Onderwerp: Centraal Orgaan opvang asielzoekers (COA), Gravendijk 6 Albergen Hotel Elshuis Gravendijk 6 7665SK Albergen, ZT-2023-001194, 7896021, onvolledig

Beoordeling

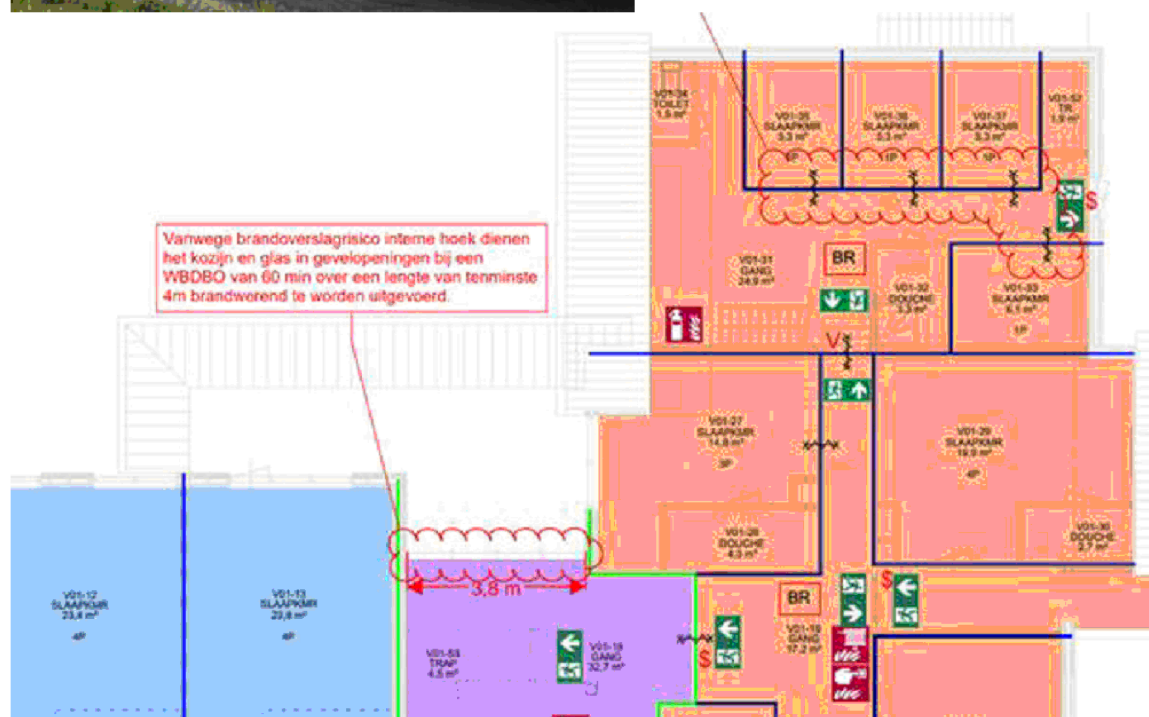
M.b.t. mij opmerking over gevolgen m.b.t. brandscheidingen, te treffen voorzieningen wordt nu gesteld:

Er is niets op tekening verbeeld t.b.v. deze aanvraag.

Met de algemene opmerking en verwijzing blijkt uit de aanvraag niet dat aan BB wordt voldaan.

Uit de foto's is af te leiden dat in ieder geval 1 kanaal buiten komt via het platte dak op de verdieping. Daar waar volgens mij een slaapkamer VO1-27 zit. Die ruimte is afzonderlijk beschermd subbrandcompartiment. De kanalen zullen dus zeker door brandscheidingen gaan. Indien daar brandkleppen in worden geplaatst dan concreet aangeven op tekening. Ook ben ik dan benieuwd waar deze kleppen concreet staan vermeld in het rapport waarnaar men verwijst. Ik sluit overigens ook niet uit dat de kanalen worden afgetimmerd als een brandwerende schacht.

Uit het bouwplan dient duidelijk te worden hoe dit is gedacht te maken.

Dat is het geval, als bijlage meegestuurd de rapportage ten aanzien van de brandveiligheid inclusief een overzicht van alle te plaatsen brandkleppen. Wij stellen voor om gezamenlijk met bevoegd gezag na oplevering een controle te doen op het aanwezig zijn de brandkleppen.
